保定大棚工程设计变更申请表

工程名称：京港澳高速公路京石段保定收费大棚维修改造工程（二次）DP-1标段

变 更 通 知 单

变 更 通 知 单

双柱大屋面部分横剖面详图 1:20

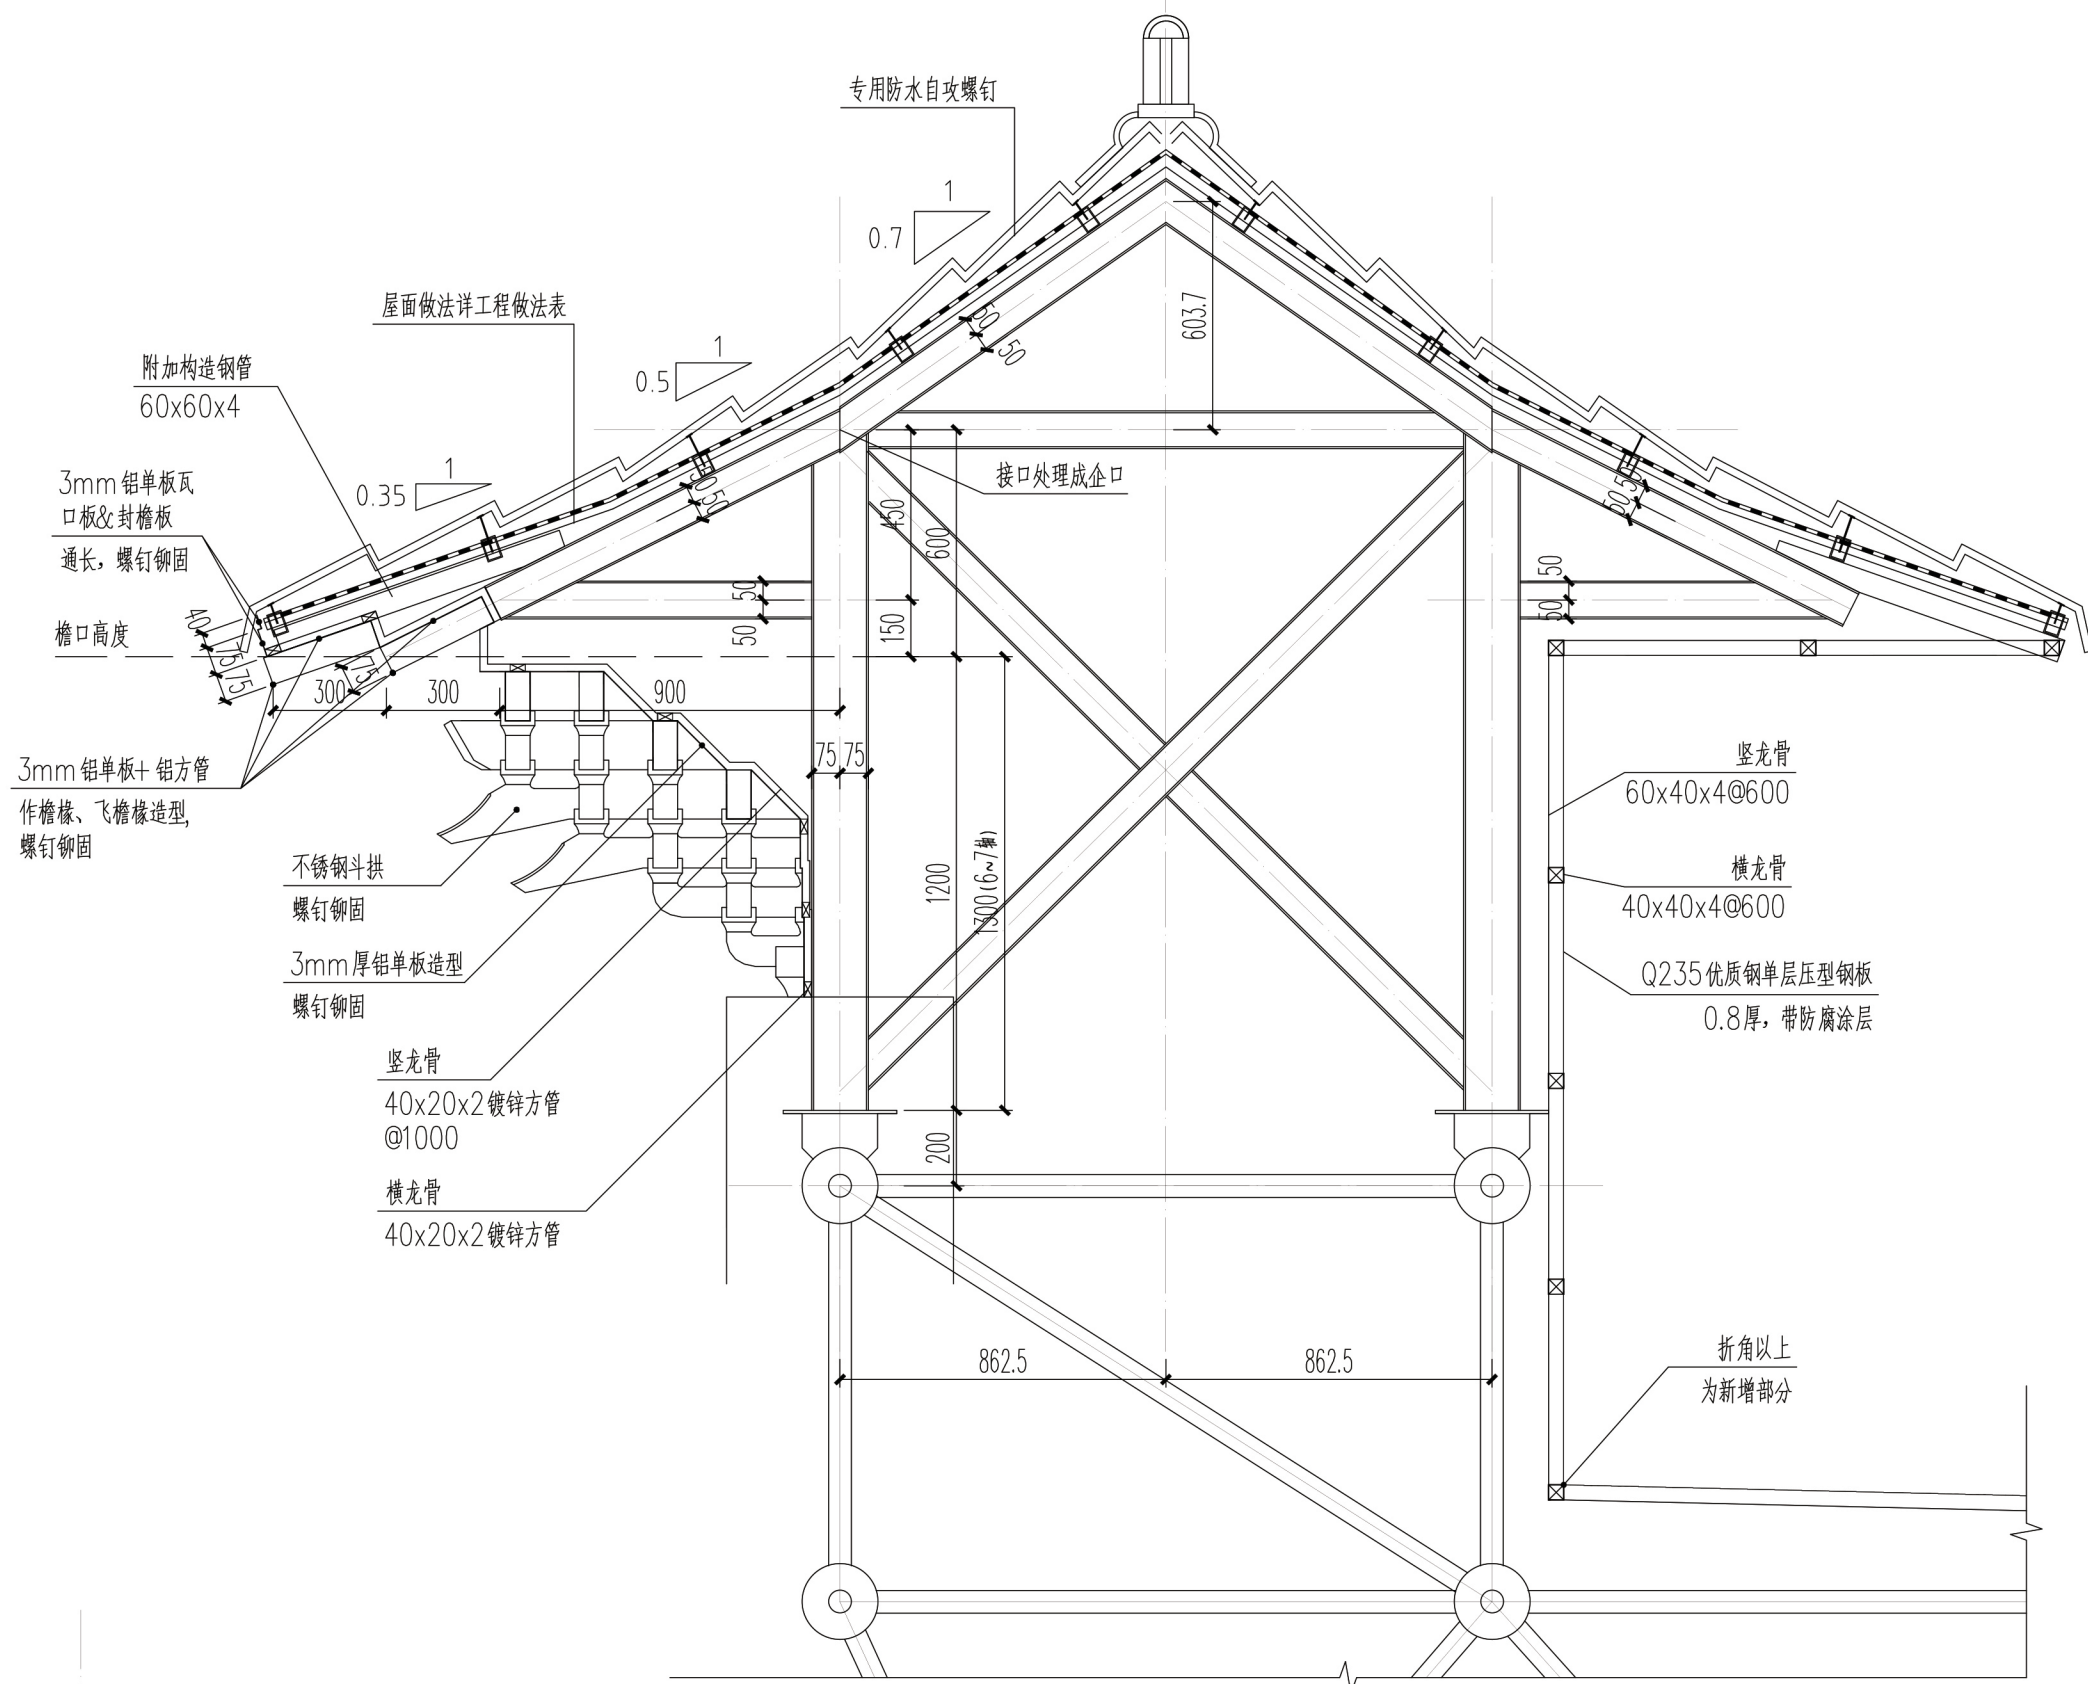
1. 由于铝合金斗拱制作周期较长, 运输成本较高, 斗拱材质由原铝合金(壁厚3mm)改为201不锈钢(壁厚1mm)。
 2. 檐口增设附加构造钢管(60x60x4), 作为支撑檐椽、飞檐椽造型铝制装饰板的主龙骨, 详见建施替-06。
 3. 根据厂家要求调整屋面方钢管檩条间距, 从原660改为600, 檩条数目相应增加, 详见建施替-06。
 4. 调整额枋装饰板尺寸, 增补龙骨规格, 详见建施替-06。
 5. 取消仔角梁端部套兽、老角梁端部霸王拳造型, 见建施替-06。
 6. 钢架内侧增设0.8厚Q235优质钢单层压型钢板及相应龙骨, 增强钢架防雨防风性能, 详见建施替-04、06。
 7. 根据现场反馈, 现场实际标高比原设计图纸标高整体高出1.00米, 我方所有标高在原图纸基础上相应增加1.00米。
- 以下空白。
